PRODUKT P	AVD. 2	GRUPP 21
BETR. Givare/kontakter		NR. 49
B17,19,21,23 240 1975-		DATUM Aug. 83

Service meddelande

Makulera tidigare SMP avd 2 grupp 21 nr 49 av sept 82.
Meddelandet är kompletterat med 1984-års modeller.

Placering av givare/kontakter i cylinderhuvud, -block

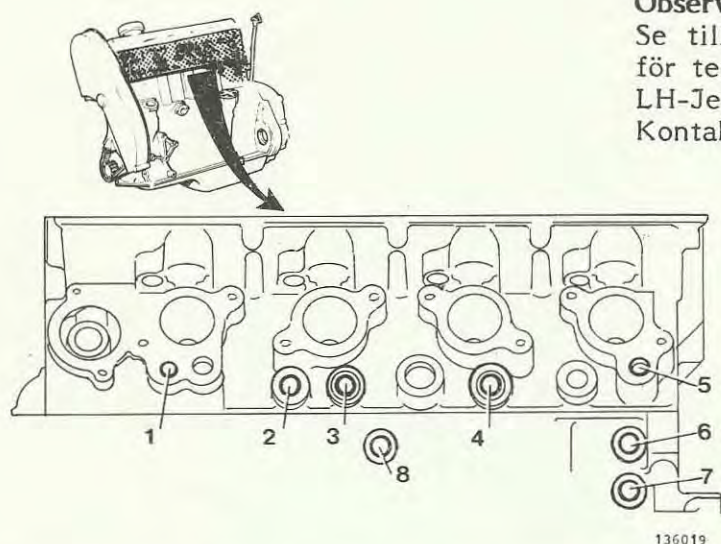
Observera på F-motorer 1981-

Se till att kontaktstyckena för startventilen, för tempgivare CIS-system och för tempgivare LH-Jetronic system ansluts rätt.

Kontaktstyckena är likadana och kan förväxlas.
